Straßen-Neubau im Landschaftspark Kalkberge?

Ablehnung des „Netzelement 4“ durch die Bürgerinitiativen

24.08.2022

Netzelement N4 Verbindung Westumgehung Kalk bis Karlsruher Straße Bauabschnitt (4-2) und Karlsruher Straße zum Pfälzischen Ring Bauabschnitt (4-3)

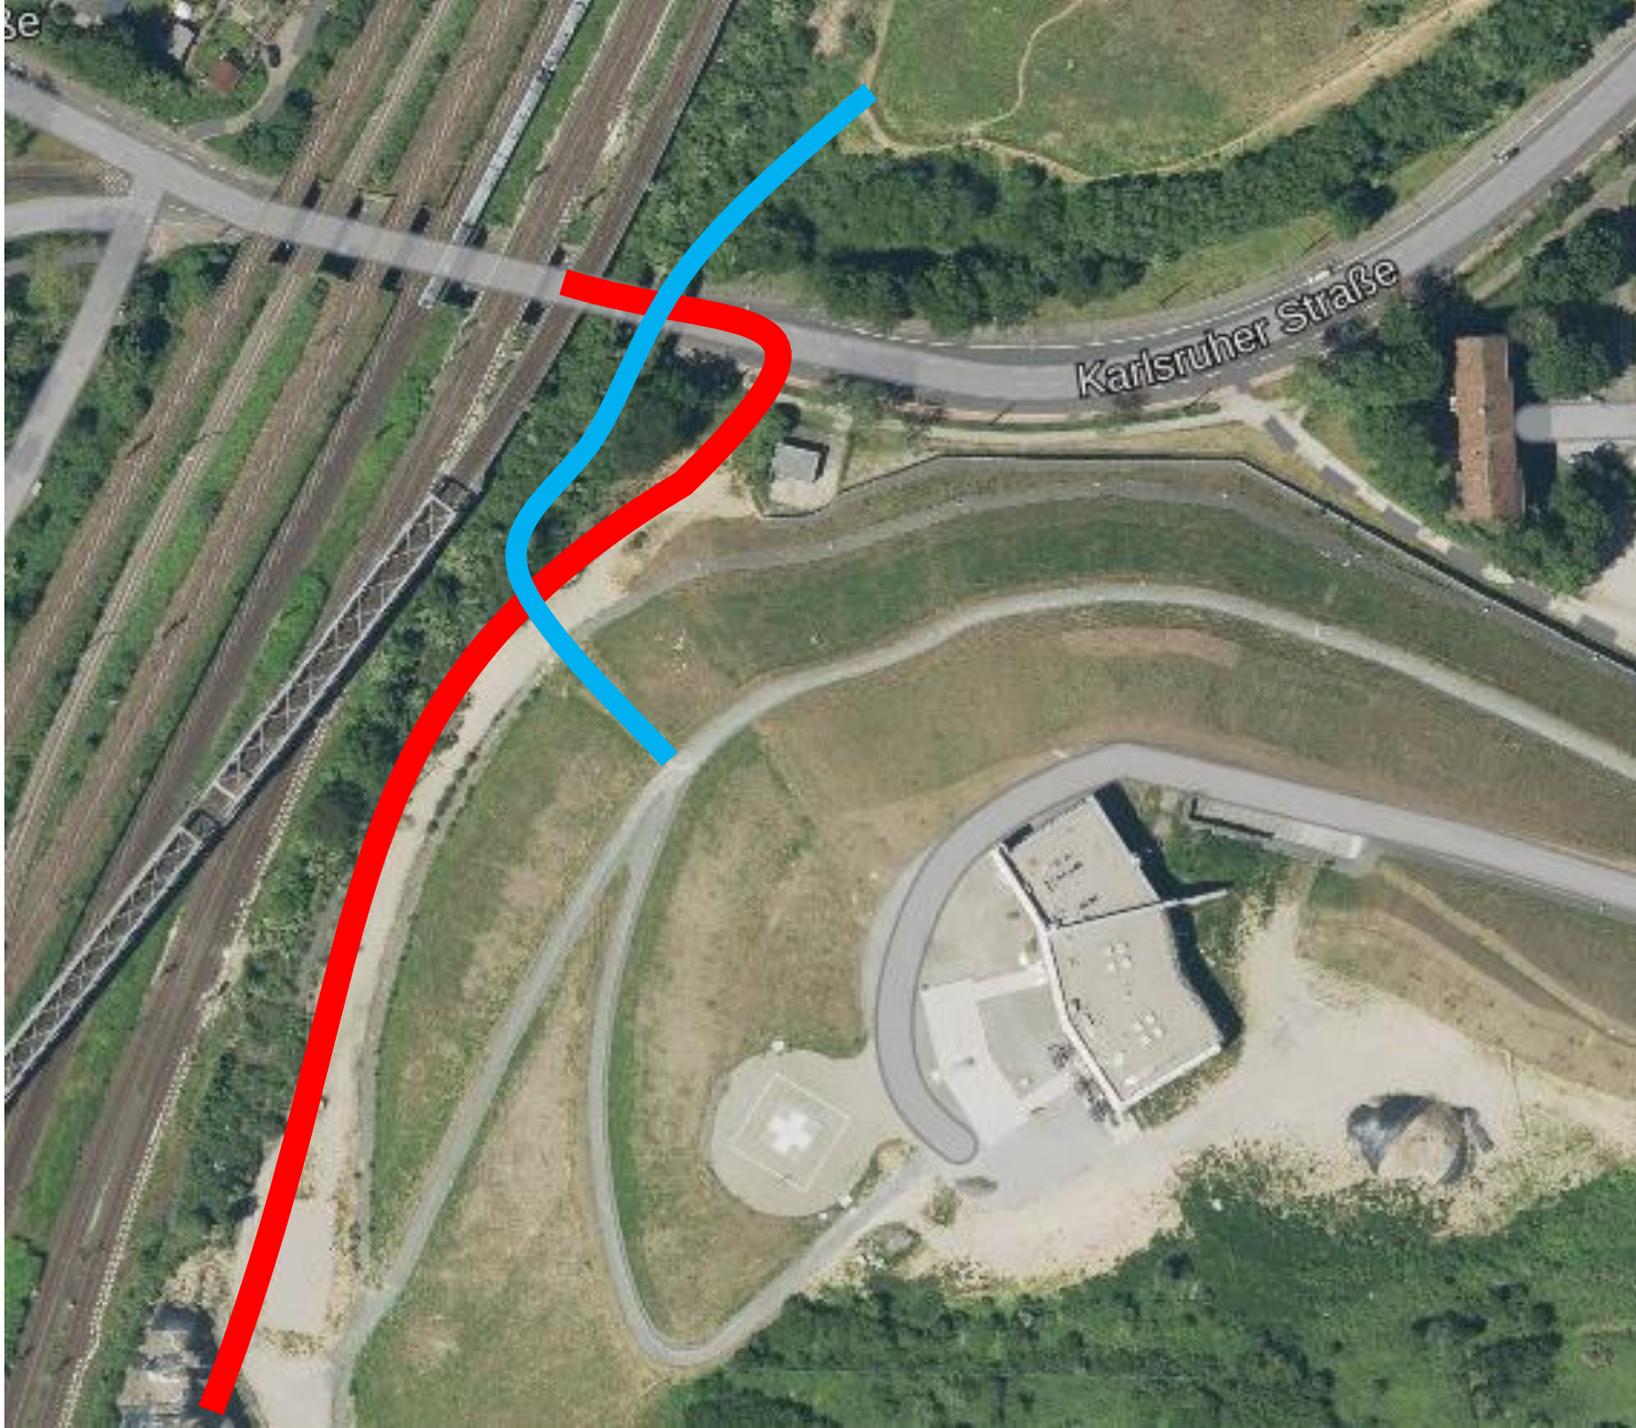
Ablehnung des Netzelement 4 durch das Initiativenbündnis

- Wir lehnen den Straßenneubau im Rahmen des Netzelement 4 am Kalkberg ab
- Ein Highlight des Landschaftsparks wäre die Verbindung der beiden Kalkberge über 2 stillgelegte Eisenbahnbrücken: Der Straßenneubau würde diese attraktive Verbindung und damit den Landschaftspark Kalkberge aber zerschneiden

- Straßenneubauten in diesen Dimensionen sind im Rahmen des Klimanotstandes nicht vertretbar
- Die verkehrliche Erschließung des Mülheimer Süden für den MIV ist überdimensioniert

- Bei engagierter Erschließung mit ÖPNV und einem echtem Radverkehrsnetz ist das bestehende Straßensystem mit den geplanten Netzelementen 1-3 ausreichend

- Das Mobilitätskonzept für Mülheim-Süd kann aufgrund des Stillstandes im Mülheimer Süden aktualisiert werden (z.B. seitdem neue Stellplatzsatzung)
- Eine Entlastung für Deutz, Kalk und Mülheim ist auch durch Maßnahmen zum MIV-Grundnetz realisierbar (z.B. Maßnahmen gegen ungewünschten Durchgangsverkehr)

Wirkung Ringschluss Ost Variante A

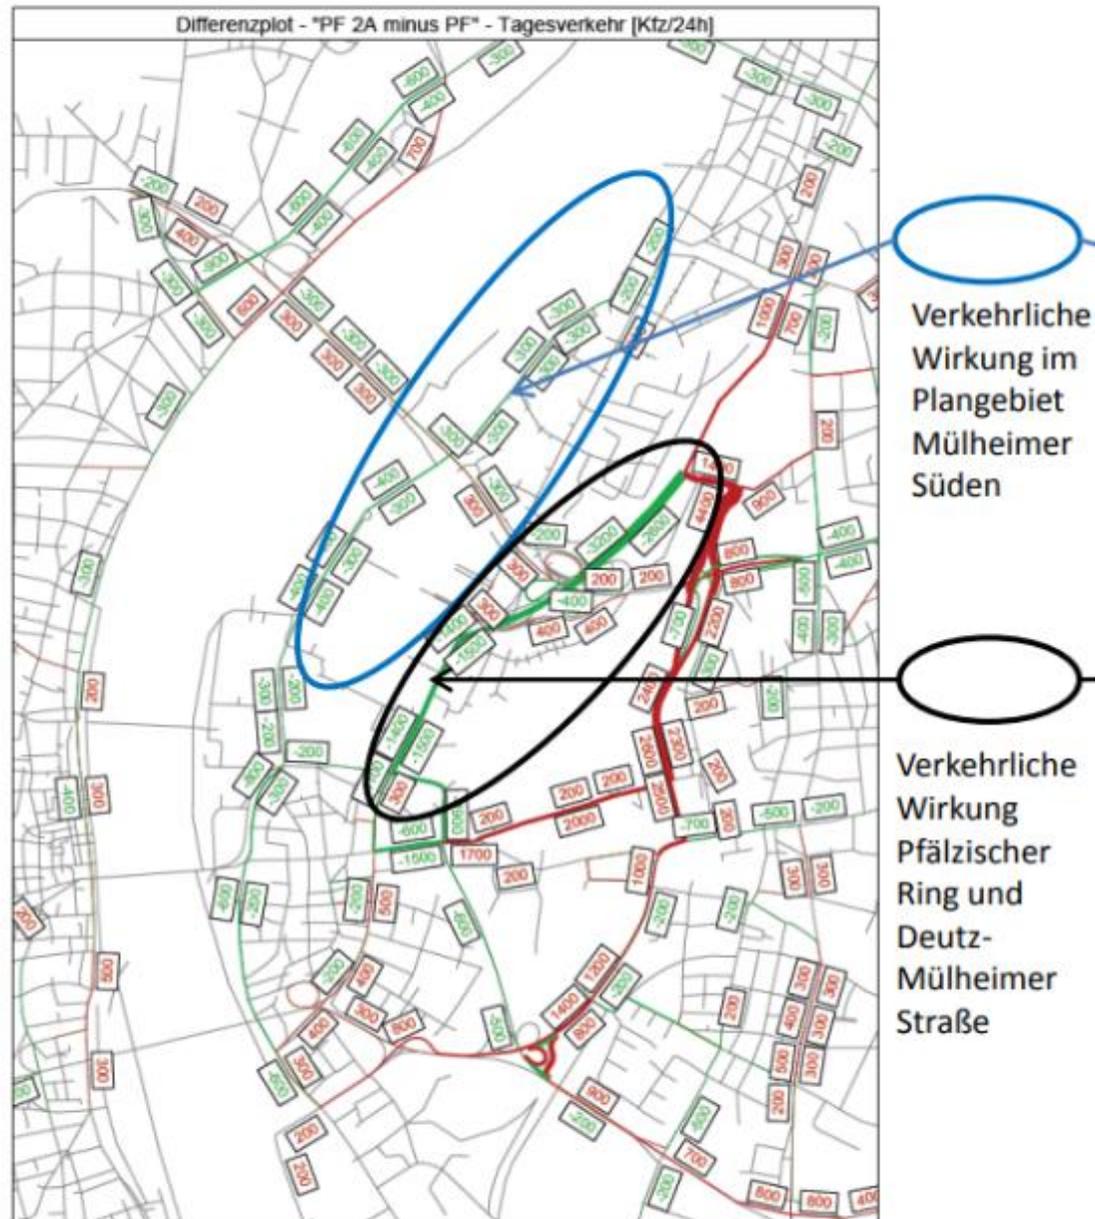
Was sind die Nachteile des Netzelement 4?

- Durchschneidung des Landschaftsparks Kalkberge
- Versiegelung von Freiflächen statt Nutzung bereits versiegelter Flächen
- Umbau der Kreuzungen Netzelement 4 / Karlsruher Straße sowie Karlsruher Straße / Pfälzischer Ring erforderlich
- Geringe Durchfahrtshöhe an DB-Brücken Karlsruher Straße (3,7 m)
- Dabei mehrere Ampeln und KVB-Querungen, was gegen eine Leistungsfähigkeit dieser Variante spricht
- Die Variante lenkt KfZ-Verkehr in nicht betroffene Wohngebiete
- Erforderlichkeit Planfeststellungsverfahren

Netzelement N3 Verbindung Deutz-Mülheimer Straße Pfälzischen Ring / alternative Nordrampe Auenweg Bauabschnitt_3

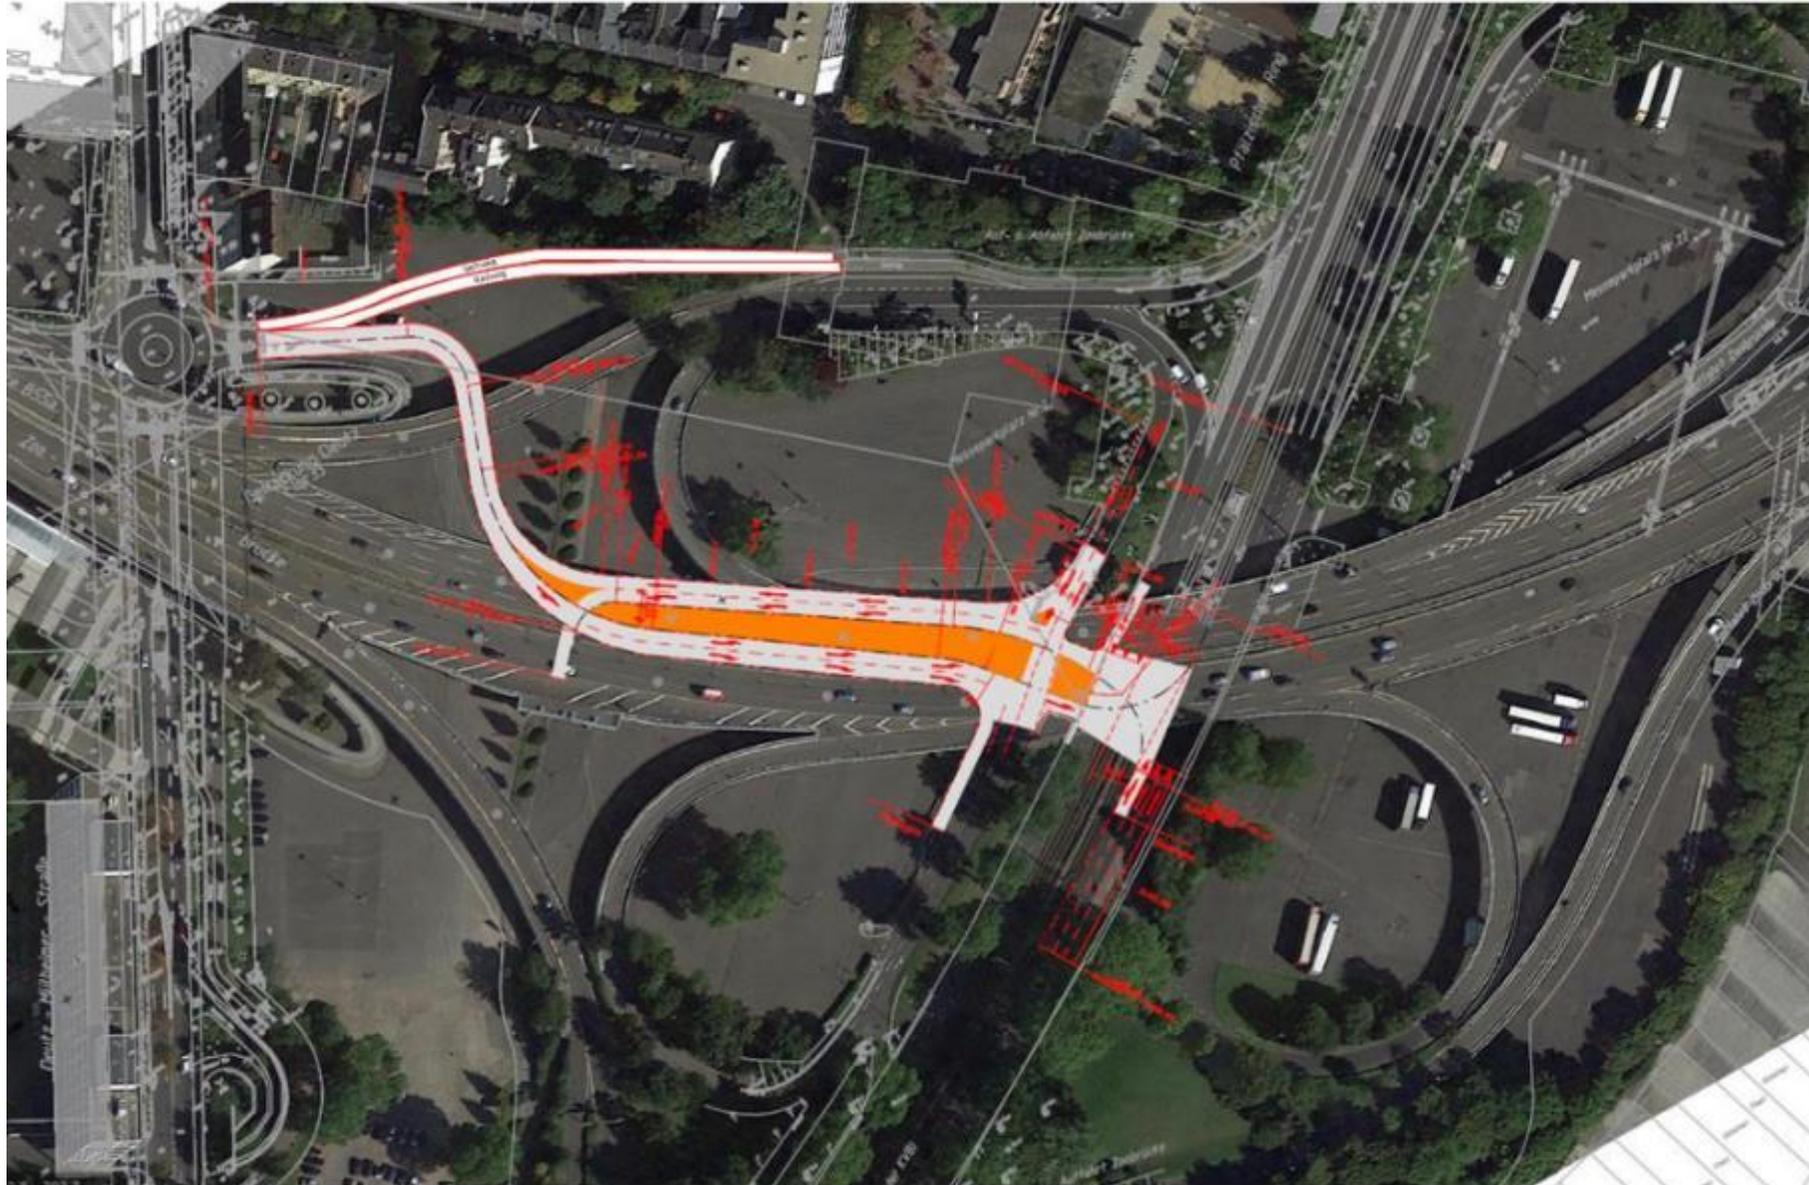
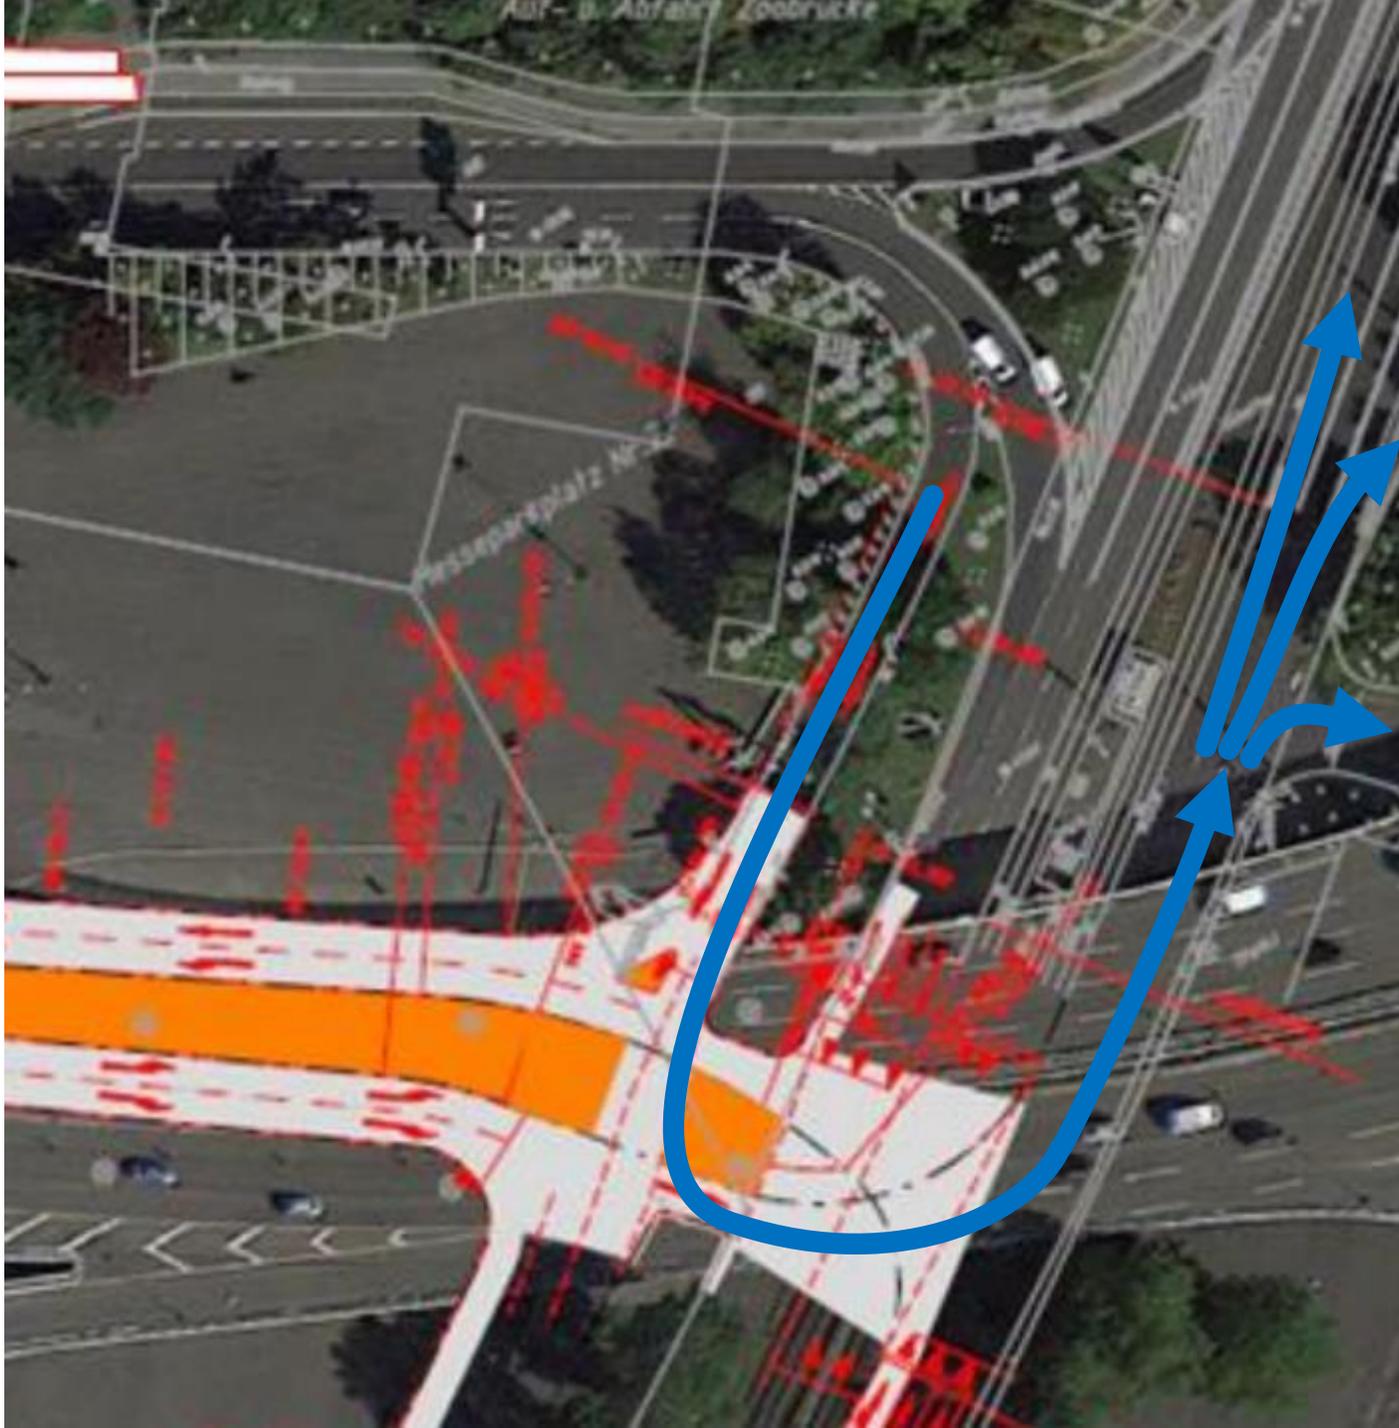
Variante 1: Ausbau der geplanten Kreuzung unter der Stadtautobahn (Netzelement 3)

- Planungen sehen ebenerdigen Straßenneubau unter der Stadtautobahn vor
- Dabei entsteht ohnehin Verbindung vom Pfälzischen Ring zur Deutz-Mülheimer-Straße mit Quermöglichkeit der KVB-Gleise am Pfälzischen Ring
- Damit ist über das Netzelement 3 das Planungsgebiet Mülheim Süd über den „kleinen Messekreisel“ bereits gut angeschlossen (direkte Zufahrt ohne Nutzung oder Querung Pfälzischer Ring)
- Das Netzelement 3 ließe sich erweitern: Quermöglichkeit des Pfälzischen Rings wird erweitert für Verkehr, der von der Stadtautobahn kommt
- Dadurch wäre Erschließung von Mülheim Süd und der Messe allein über das (angepasste) Netzelement 3 ausreichend
- Zudem direkte Erreichbarkeit des Messe-Parkhauses
- Auch Verkehr, der vom Kreuz Köln-Ost kommt, kann die Variante nutzen

- Ggf. zweispuriger Ausbau, um ausreichend Abfluss von der Stadtautobahn zu ermöglichen
- Im Anschluss direkte Zufahrt zum Messeparkplatz, Messeparkaus sowie Richtung Norden
- Ggf. Entfall des Linksabbiegers von der Deutz-Mülheimer Straße kommend
